INFORME ADMINISTRATIVO

OBJETIVO: Visita de supervisión física, previa entrega de obra de vivienda en Carbó y Santa Ana, Sonora.

LUGAR DE COMISIÓN: Carbó y Santa Ana.

SANTA ANA

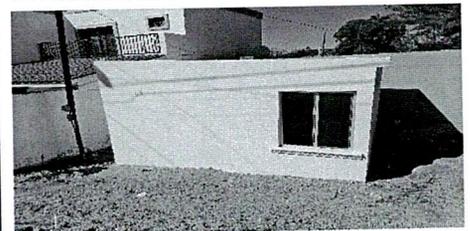
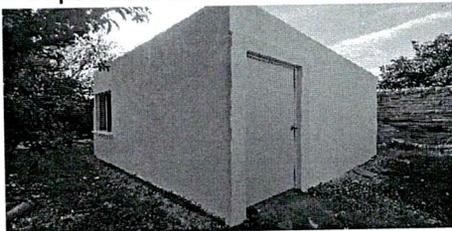
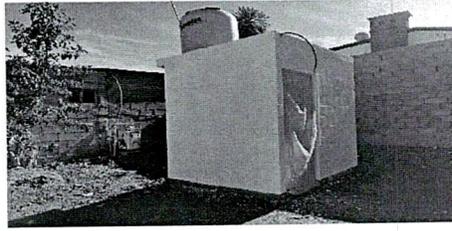
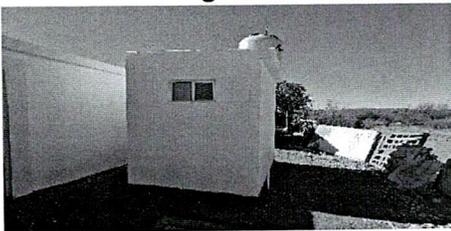
Ana Martín Campos Valencia: Detalles mínimos de pintura interior y limpieza general.

Alba Gpe. Zepeda Calixtro: Falta Sellador en marco de puerta, hace falta pintura de techo, detalles de pintura en moldura y contacto y limpieza general.

Rita Edilia López Duarte: Contrachapa no está instalada correctamente, detalles en pintura de techo, no se han entregado llaves, detalle de pintura en salida eléctrica.

Antonia Sánchez Soto: No se han entregado llaves, falta pintura en techo, detalle en moldura, detalle de pintura interior, se requiere sellador en marco de puerta y ventana.

Rosa Emma Hernández Calderón: Contrachapa mal instalada, detalles de pintura interior, sellador en marco de ventana y puerta, filtración en techo notoriamente está muy diluido.

Héctor Reyes Moreno Cristin: Alero sin pendiente, hace falta 2da. Mano de pintura, falta contrachapa, acabado fino es muy grueso, falta sellador en marco de puerta.

Jesús Fco. Valle Moreno: Hace falta 2da. Mano de pintura por dentro y fuera, contrachapa sin instalar, falta sellador en marco de puerta y ventana, detalles en pintura.

Arnoldo Noberto Álvarez Rodríguez: Detalles de pintura interior y en moldura de ventana y contrachapa sin instalar.

Macario Alonso Amarillas Méndez: Detalle de pintura en techo y contrachapa sin instalar.

José Joaquín Aguirre Espinoza: Detalle en moldura de puerta en pintura y hace falta sellador en marco de puerta interno.

Rita Edilia López Duarte: Llaves no fueron entregadas a pesar de que se encuentra terminado, pintura en área húmeda no tuvo segunda mano por tanto requiere nuevamente de impermeabilizante para proteger área húmeda, contrachapa de puerta no está instalada, se requiere aplicación de sellador en detalle de puerta, detalle en salida eléctrica expuesta, adaptador chupón de hule de 2' de desagüe del lavabo se encuentra roto y también requiere detallar con sellador en marco de ventana.

Rosa Emma Hernández Calderón: Falta segunda mano de pintura y volver a aplicar impermeabilizante en área húmeda, contrachapa no se encuentra instalada y presenta filtraciones en el baño.

CARBÓ

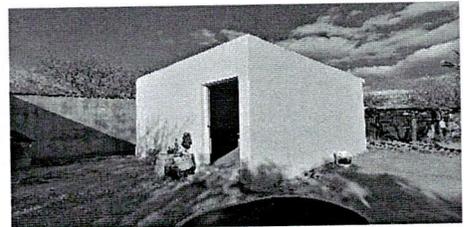
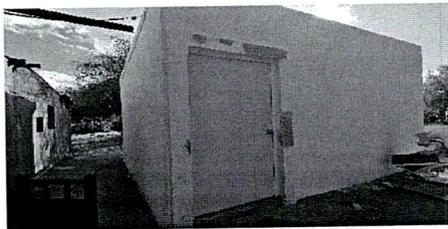
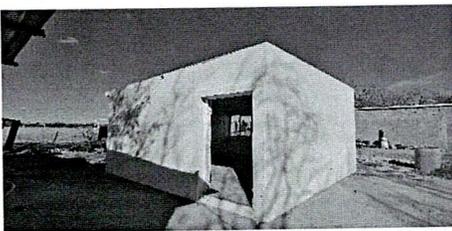
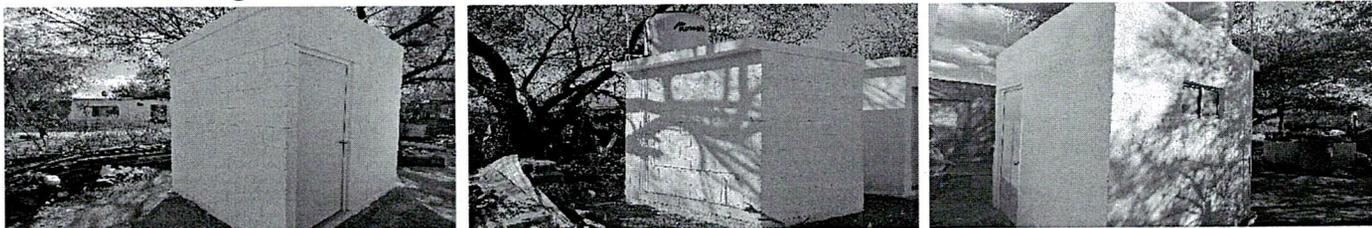
María Luisa Germán Navarrete: Puerta instalada al revés, contrachapa mal instalada, filtración grande al centro (revisar marca de agua en techo en evidencias) detalles en molduras, rodapié mal rellenado, detalles de pintura interior.

Liliana Rosas Ortíz: Detalles de pintura en moldura, grieta resanada pero sin pintar, contrachapa mal instalada, grieta en unión de techo y muro oriente (aprox. 3 m), falta pintura en techo y necesita relleno en rodapié.

Generosa Ortíz Retiguín: Chapa mal instalada, 2da. Mano de pintura en muros interiores, detalle de pintura en techo, detalles en molduras, caja de salida de alimentación eléctrica expuesta, falta sellador en ventana.
